泊発電所 3 号炉審査資料

泊発電所 3 号炉

「実用発電用原子炉に係る発電用原子炉設置者の重大事故の発生及び拡大の防止に必要な措置を実施するために必要な技術的能力に係る審査基準」に係る適合状況説明資料

可搬型重大事故等対処設備保管場所
及びアクセスルートについて

第1図 原子炉補機冷却水系への通水のための接続口の設置位置及びホース敷設ルート

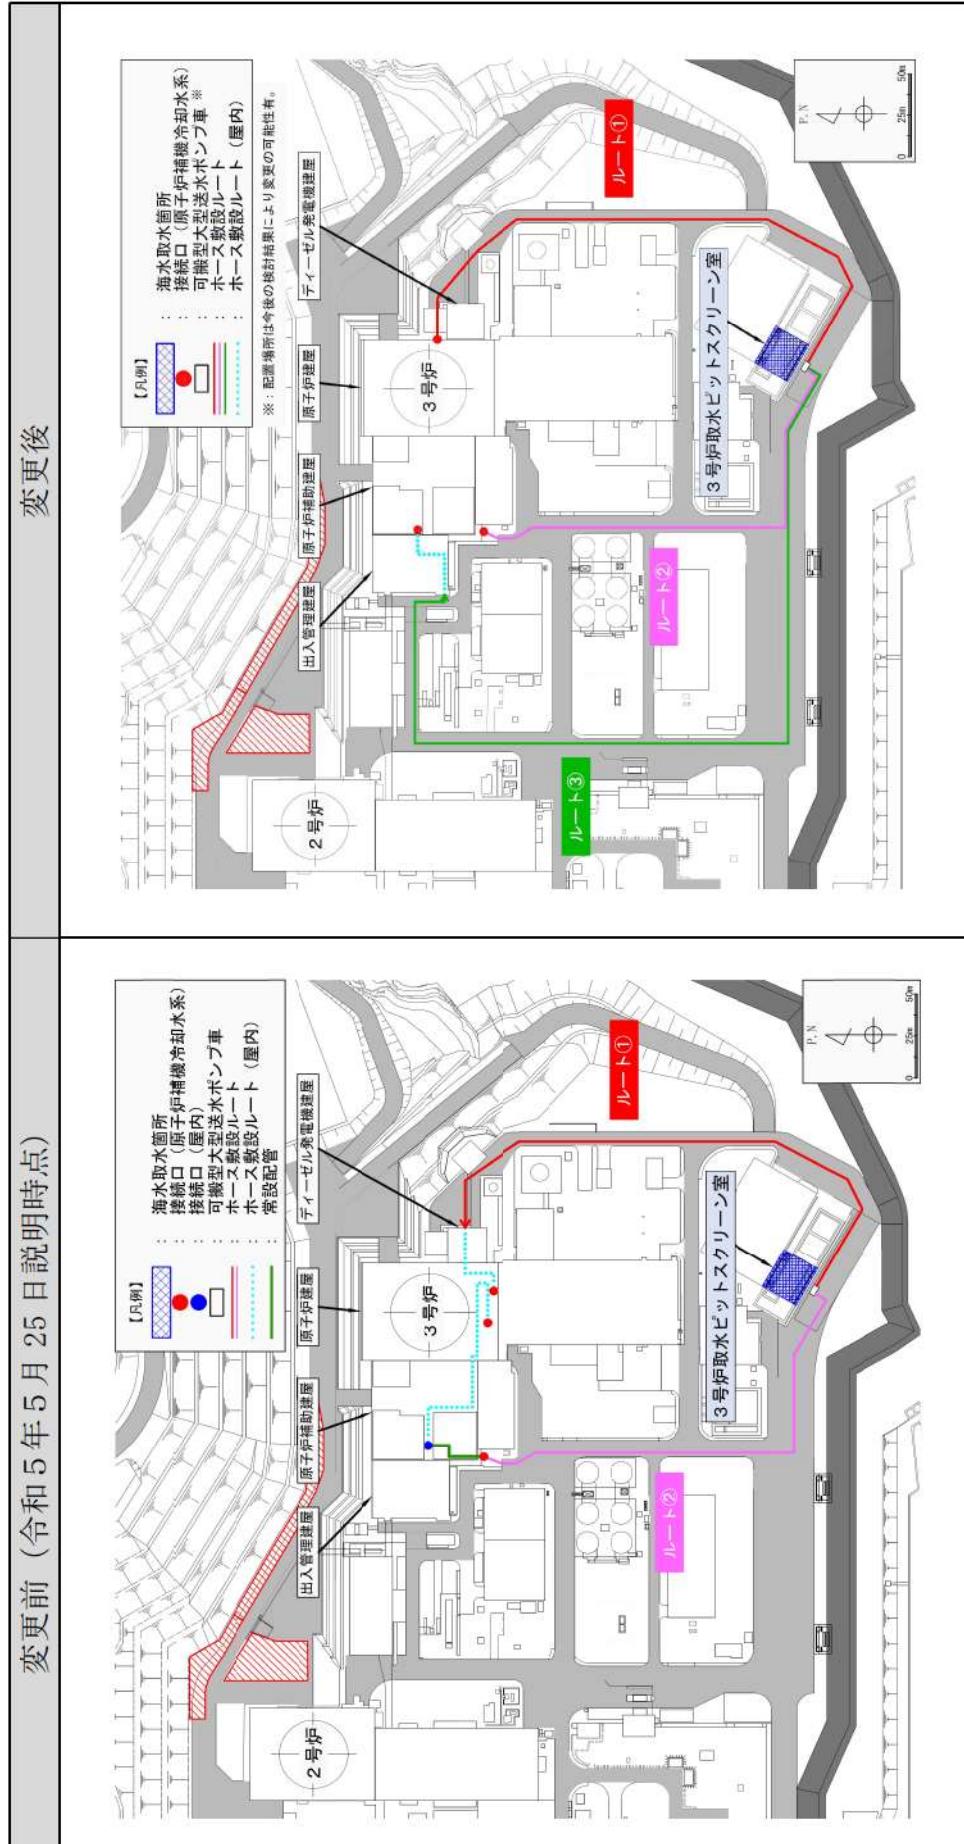
第 1149 回審査会合（令和 5 年 5 月 25 日）からの変更点について
(原子炉補機冷却水系への通水のための接続口の設置位置変更)

設置許可基準規則第 43 条（重大事故等対処設備）に関する第 1149 回審査会合（令和 5 年 5 月 25 日）において、原子炉補機冷却水系への通水のための接続口の設置位置及びホース敷設ルートが近接していることから、共通要因により同時に機能喪失しないためにどのような設計上の配慮がなされているか説明するようご指摘を頂いた。

審査会合における指摘事項への対応として、原子炉補機冷却水系への通水のための接続口（可搬型大型送水ポンプ車原子炉補機冷却水東側接続口及び可搬型大型送水ポンプ車原子炉補機冷却水南側接続口）については、互いに十分離隔した配置となるよう設置位置を変更する。接続口の設置位置変更により、可搬型ホースについても近接せずに敷設が可能である。（第 1 図のルート①及びルート②を参照）

さらに、故意による大型航空機の衝突に対しては、原子炉補助建屋西側の建屋内に大型航空機衝突時専用の接続口（可搬型大型送水ポンプ車原子炉補機冷却水屋内接続口）を設置する。接続口設置箇所へのホース敷設ルートについては、出入管理建屋及び原子炉補助建屋に大型航空機特化ルートを設定する。（第 1 図のルート③及び第 2 図を参照）

これにより、原子炉補機冷却水系への通水のための接続口は共通要因によって同時に機能喪失しない設計とする。
